改善箇所説明図

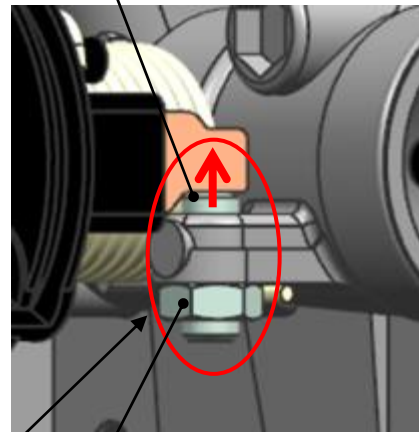
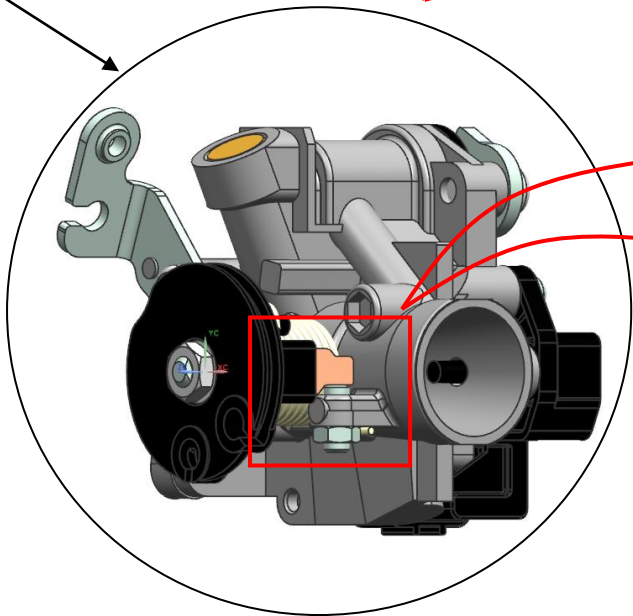
不具合箇所

スロットルボデーの検査工程において、スロットルアジャストスクリュのロックナットの締付け状態を確認するための指示が不適切なため、ロックナットが緩んでいるものがある。そのため、そのまま使用を続けると、走行中のエンジン振動により当該ナットが脱落し、最悪の場合、スロットルアジャストスクリュが上方に動き、スロットルが完全に戻らずエンジン回転が高くなるおそれがある。

全車両、スロットルボデーを良品に交換する。

識別：緑色のシールを車わく（車台番号打刻位置付近）に貼り付ける。
